PLAN LOCAL D'URBANISME DE CAEN

MODIFICATION N°8

DOSSIER D'ENQUETE PUBLIQUE

Note explicative de synthèse

Les orientations pour le secteur université - Campus1

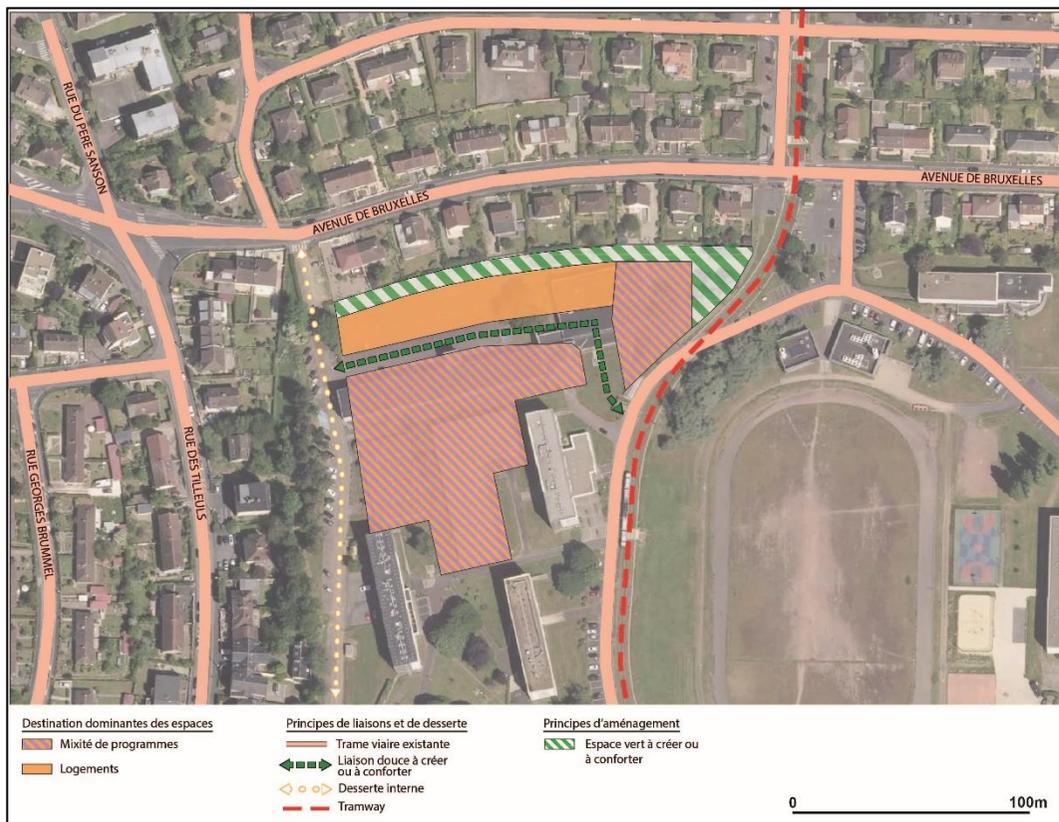
Toutes les zones UP du PLU de Caen disposent d'une OAP. De plus, certains articles du règlement de la zone UP renvoient directement aux OAP. C'est pourquoi, une orientation d'aménagement et de programmation est créée sur ce secteur afin notamment de définir des orientations en termes de destination et de hauteur des constructions ou encore en termes de desserte et de liaisons à créer.

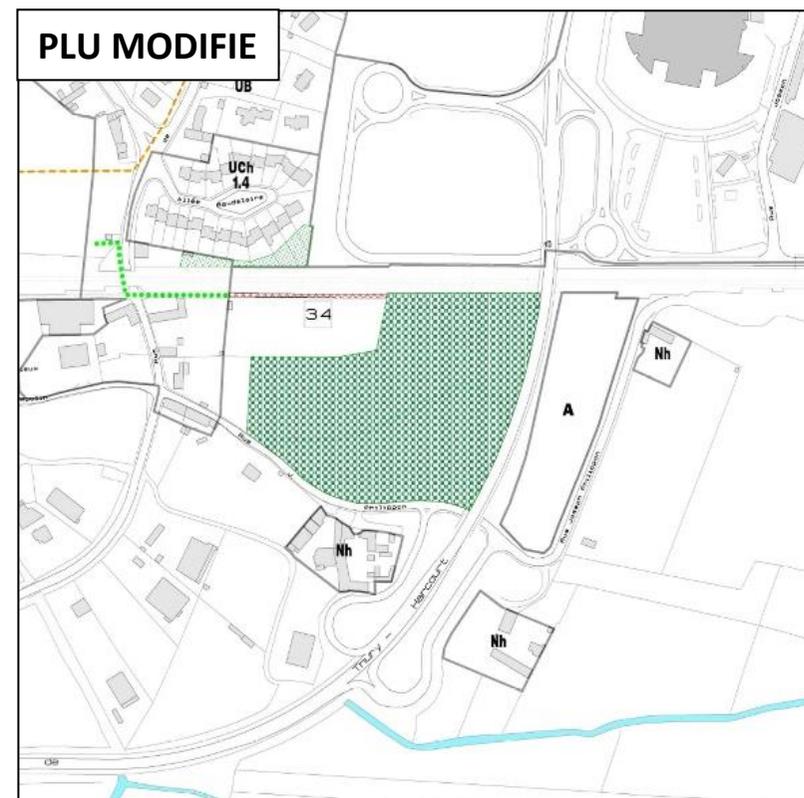
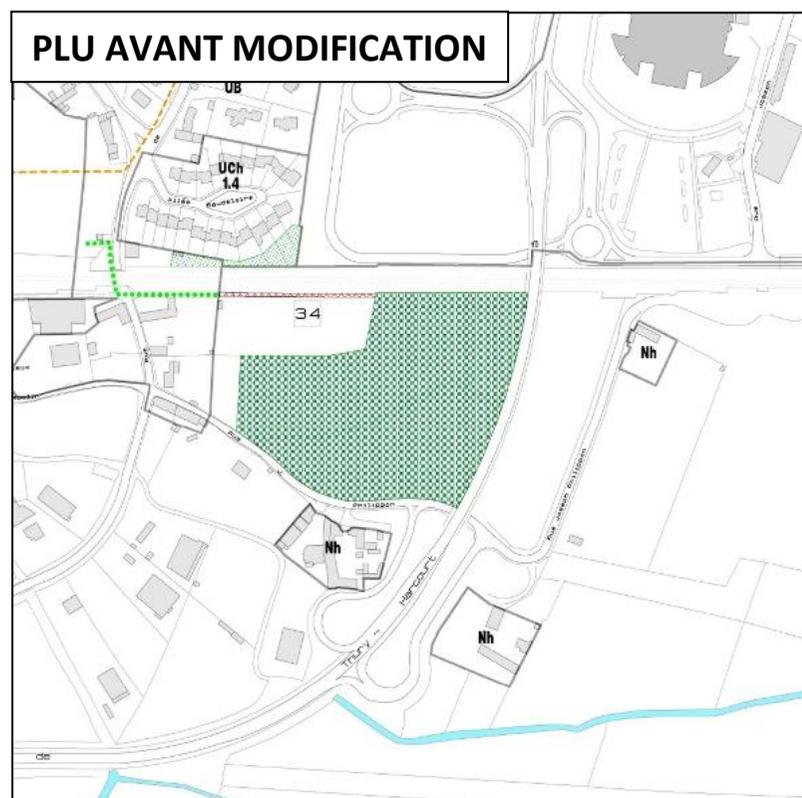
Dans le cadre du projet de ceinture verte, la ville de Caen et la communauté urbaine ont pour projet d'implanter des serres sur des parcelles situées en entrée de ville. Les parcelles NO6 et NO7 ont été ciblées pour accueillir ce projet. Ces deux parcelles actuellement en zone N ne permettent pas la réalisation du projet. C'est pourquoi celles-ci passent en zone A (agricole). Le PLU de Caen en vigueur ne possède pas de zone A. Il est proposé dans le cadre de la modification d'en créer une sur ces deux parcelles avec un règlement écrit qui reprendra les dispositions de la zone N à l'exception des articles 1, 2, 9 (emprise au sol) et 10 (hauteurs des constructions).

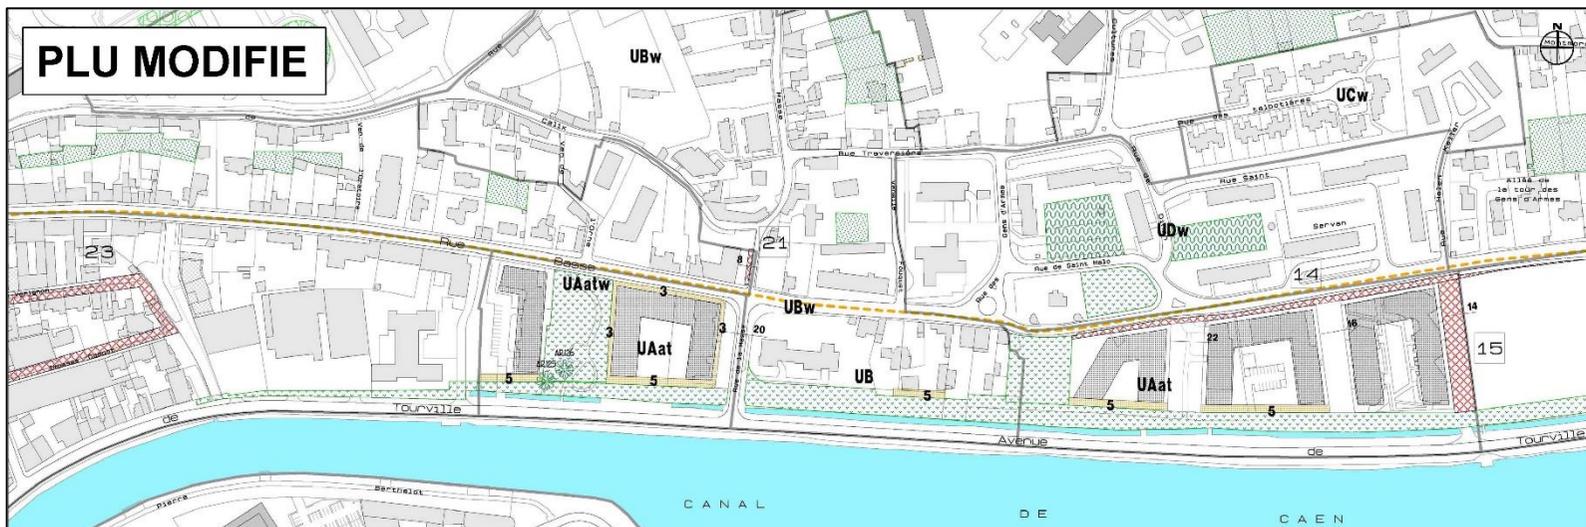
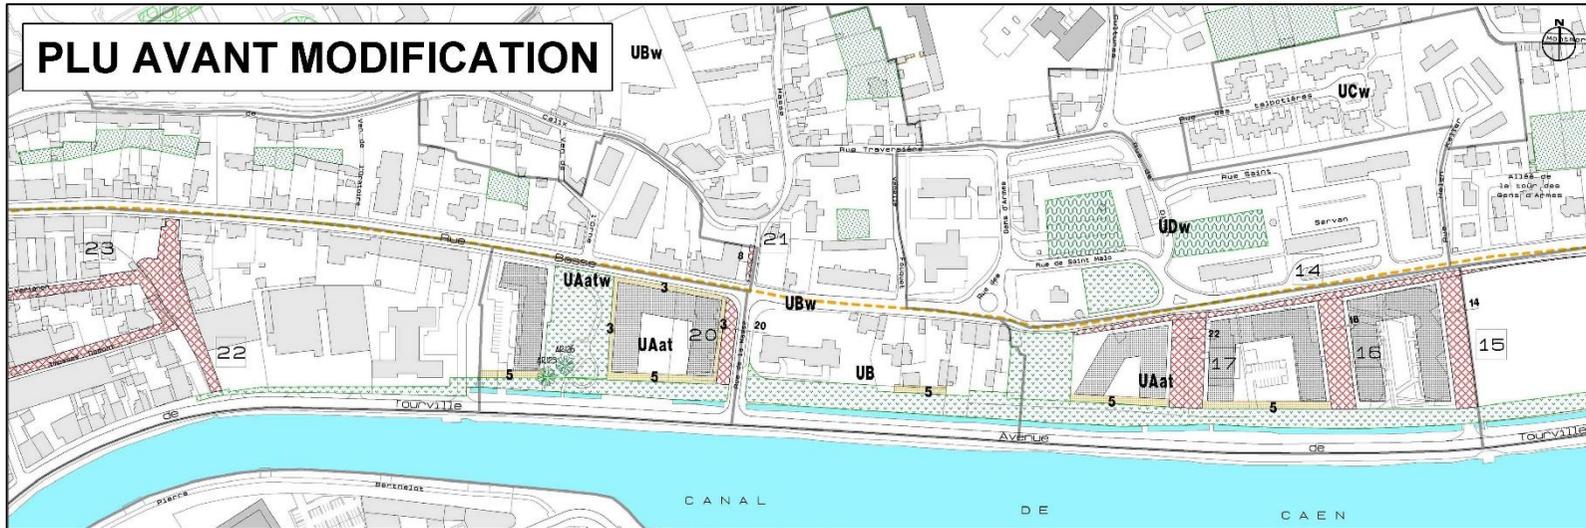
n°	thème	zone PLU	objet	ce que dit le PLU actuel	proposition de modification dans PLU modifié	documents du PLU à modifier
1	Emplacements réservés	UAbw, UAat, UAatw, UB, UBw,	Retrait de quatre emplacements réservés	Le PLU indique plusieurs emplacements réservés pour des liaisons piétonnes ou élargissement de voirie dans le secteur « Tourville » (ER n°15, 16, 17, 20, 22, 23, 24).	Les quatre emplacements réservés suivants situés Avenue de Tourville sont à supprimer car le foncier a été acquis par la collectivité et les aménagements réalisés : <ul style="list-style-type: none"> - ER n°16 - ER n°17 - ER n°20 - ER n°22 	Règlements graphiques
